# **Dodatek č. 1 ke smlouvě o dílo ZŠ Alšova – rekonstrukce kuchyně – stavební část ze dne 28. 6. 2022**

# Oznámení změny č. 1

ZŠ Alšova - rekonstrukce kuchyně - stavební část

ČÁST: ZDRAVOTECHNIKA  
NÁZEV VÝKRESU  
**PŮDORYS 1.NP-KANALIZACE**

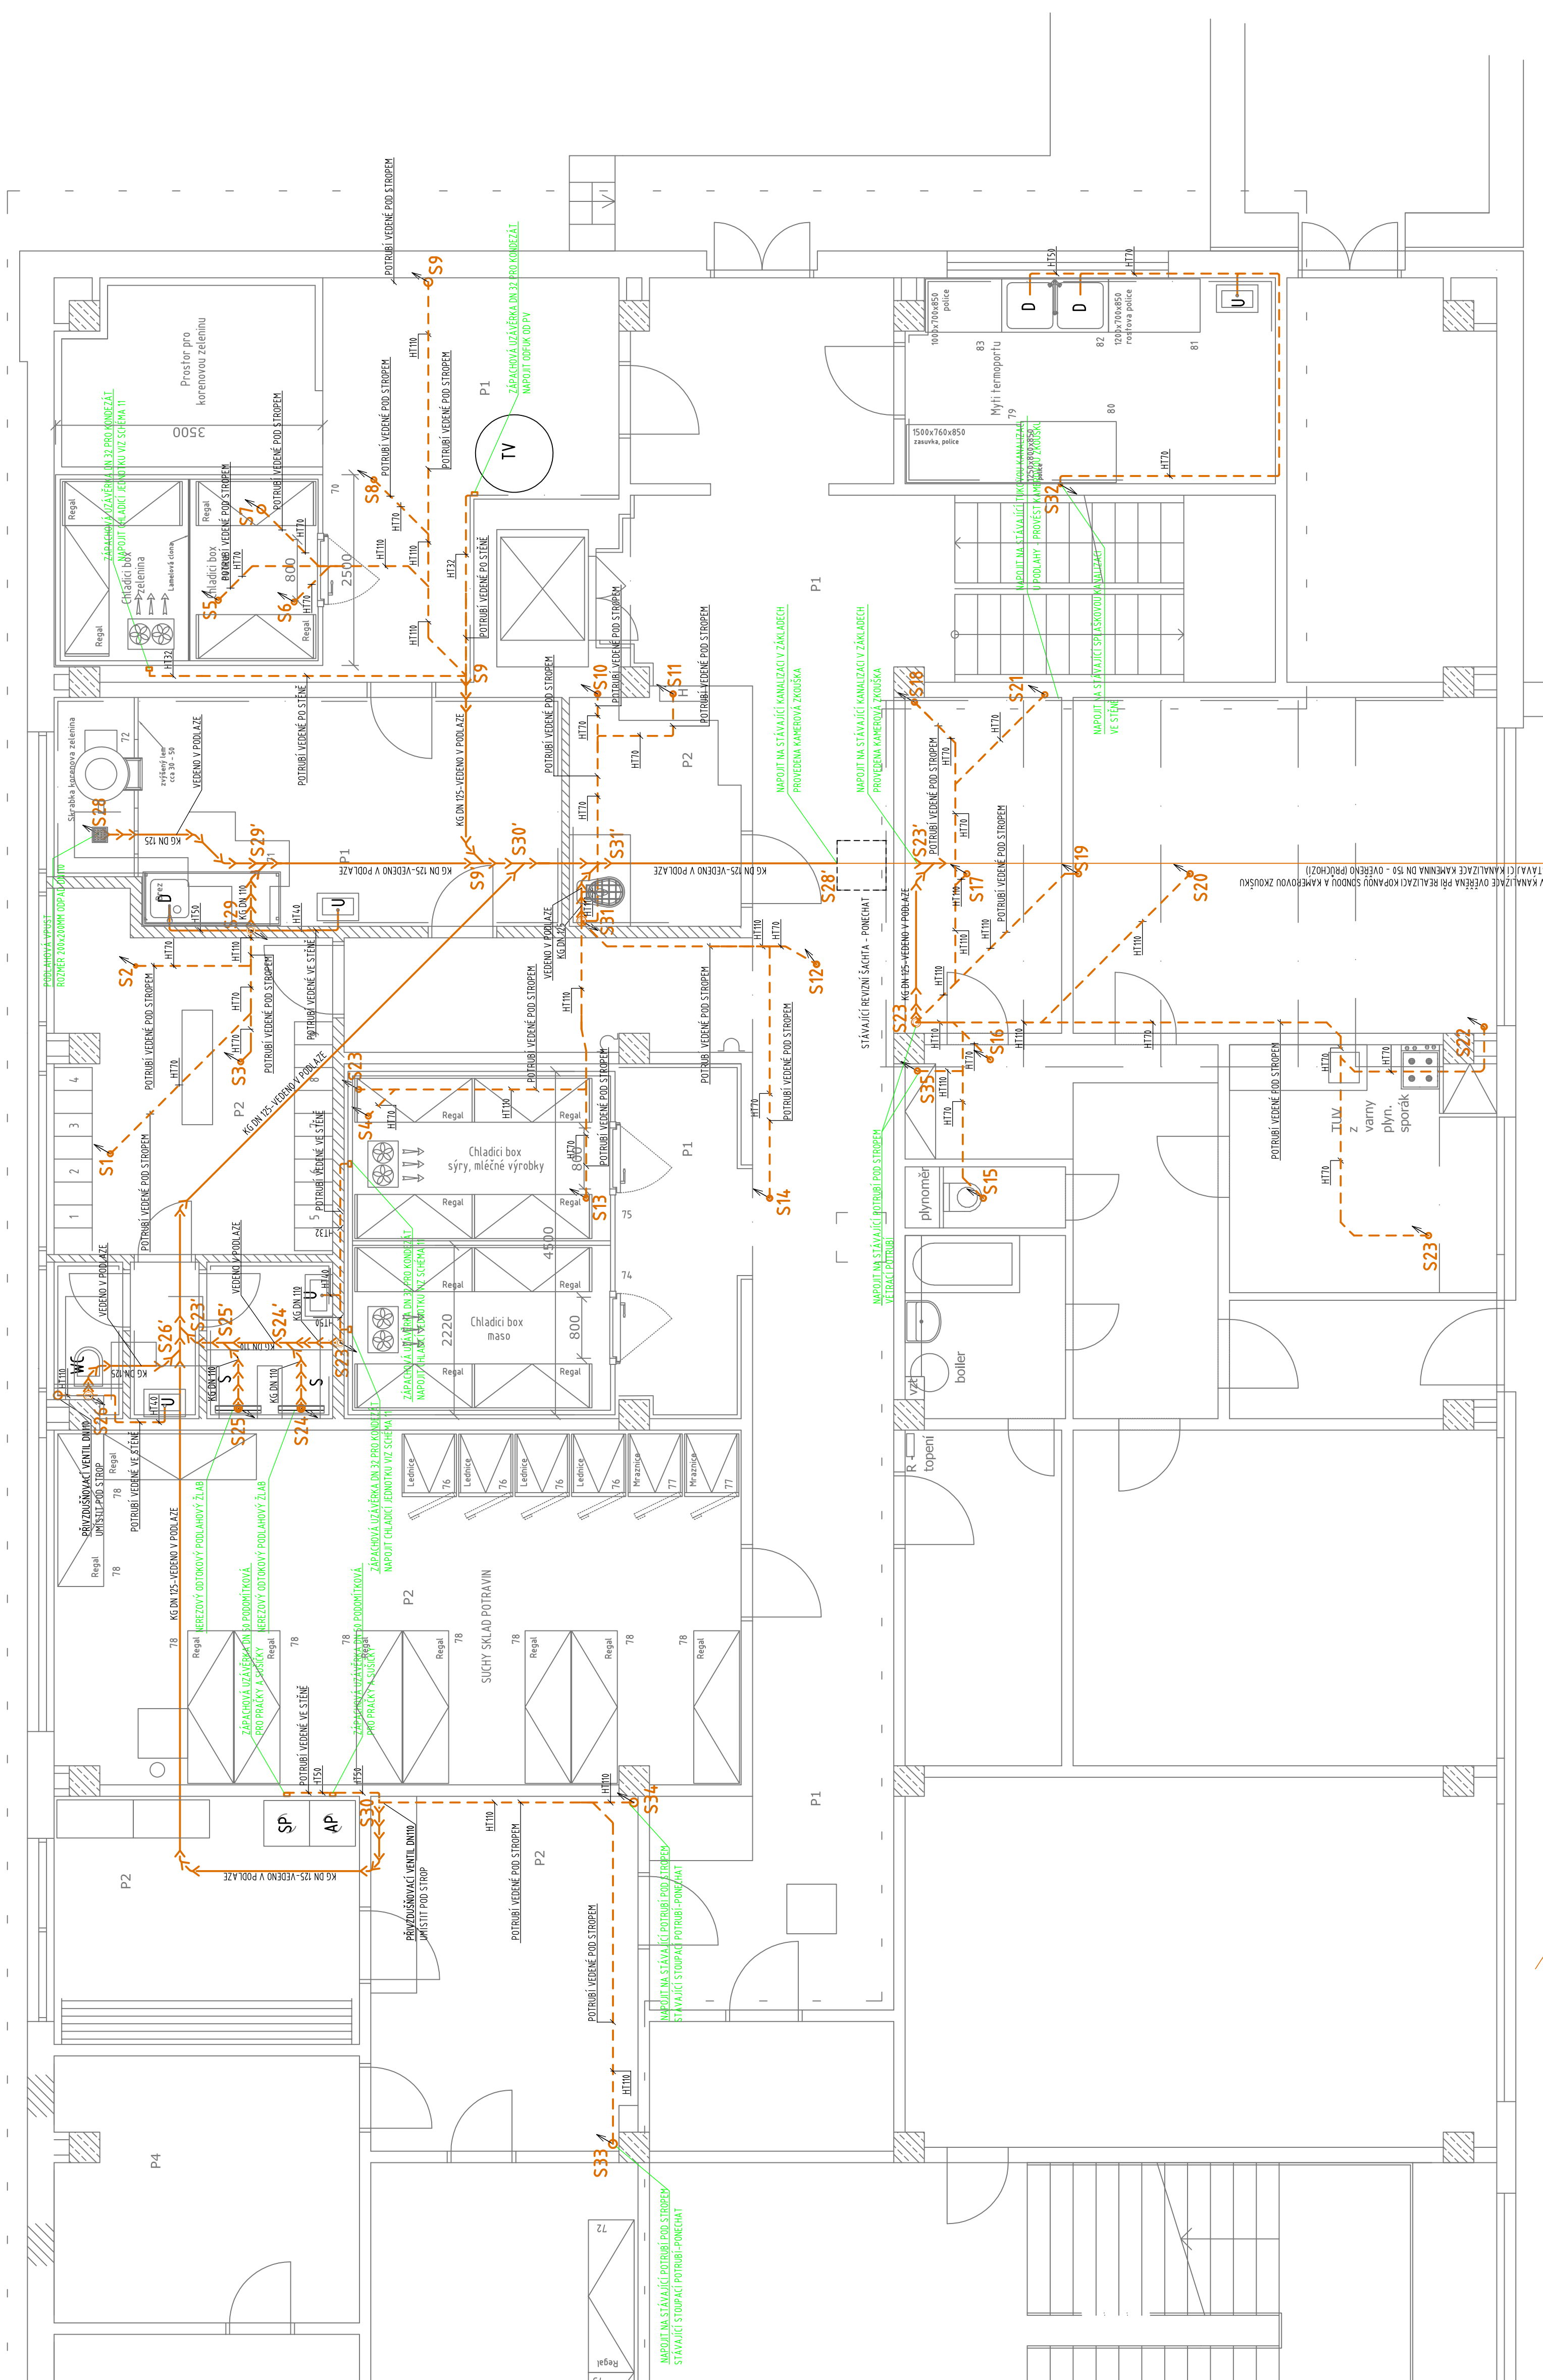
PŘIPOJOVACÍ POTRUBÍ BUDE PROVEDENO V VNĚJŠÍM SPÁDU ŽK. KANALIZACE BUDE V VNĚJŠÍM SPÁDU ŽK.
